Odpowiedź nr 27 wg Tablicy 1 – mail do RDOŚ Poznań z dnia 18.04.2016

Rada i Zarząd Osiedla Świerczewo

Dotyczy: hałas od autostrady A2 na terenie os. Świerczewo

Rys. 1 Model terenu w rejonie tunelu przyjęty do obliczeń akustycznych (kolorami zaznaczono warstwy, interpretacja rysunku wg wersji elektronicznej)

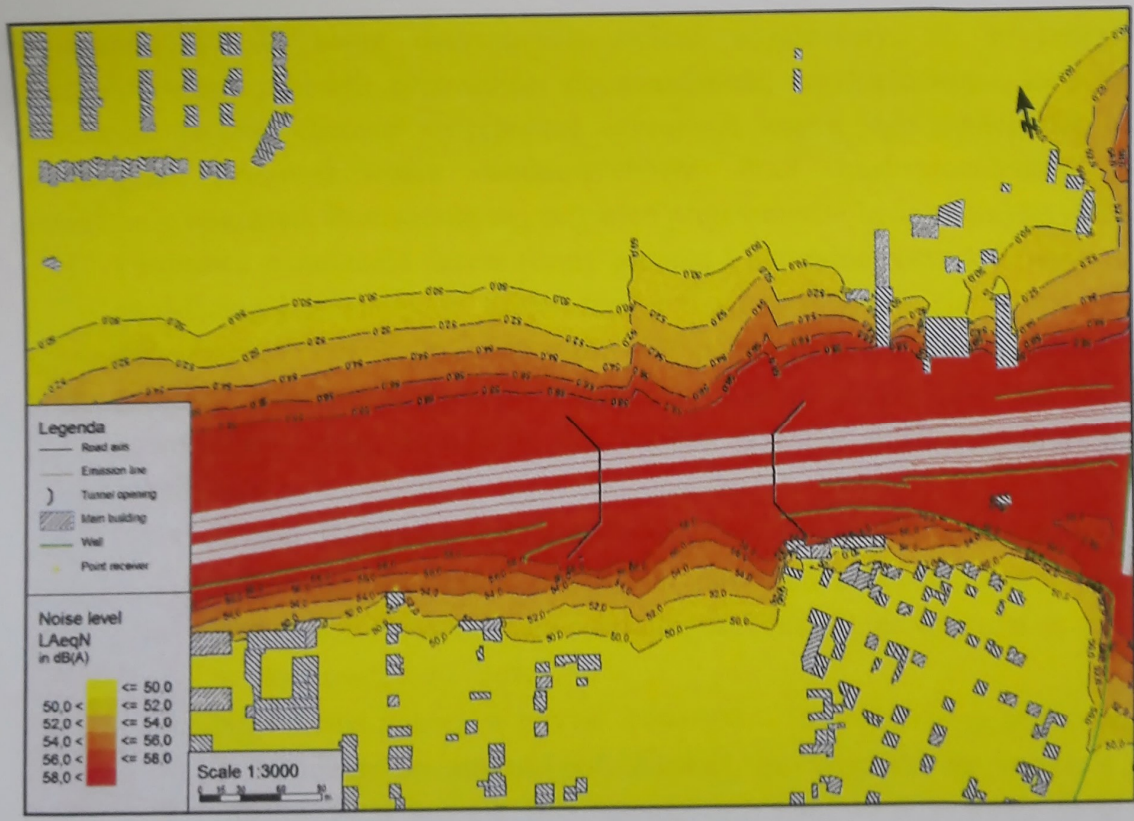
Efekt podwyższonej emisji hałasu z wylotów tuneli pokrytych materiałami odbijającymi dźwięk został uwzględniony w obliczeniach akustycznych do Raportu. Metodyka referencyjna rekomendowana do stosowania w UE nie zawiera wytycznych w przypadku emisji hałasu z tunelu. W wykorzystanym do obliczeń programie SoundPlan emisję hałasu z tunelu oblicza się przy pomocy metody nordyckiej (Nord 2000). Szczegóły implementacji metody są wyjaśnione w prezentacji dostępnej na stronie [www.soundplan.com/tunnel.ppt](http://www.soundplan.com/tunnel.ppt). Obliczenia wykonano na podstawie dokładnego numerycznego modelu terenu, w którym tunele zamodelowano jako obiekty 3D.

Obliczenia wykonano na podstawie dokładnego numerycznego modelu terenu, w którym tunel zamodelowano jako obiekt 3D. Przedstawia to sytuacja na rys. 1.

Tunel wpływa na rozkład hałasu w jego otoczeniu na dwa sposoby – jako obiekt ekranujący (efekt pozytywny) oraz jako obiekt odbijający (wnętrze tunelu pokryte np. betonem odbija hałas generowany przez pojazdy – efekt negatywny), przy czym dodatkowy hałas wydobywający się z tunelu na skutek odbić w jego wnętrzu może być odbierany jako uciążliwy, ale jak wskazano powyżej wpływ ten uwzględniono w obliczeniach.
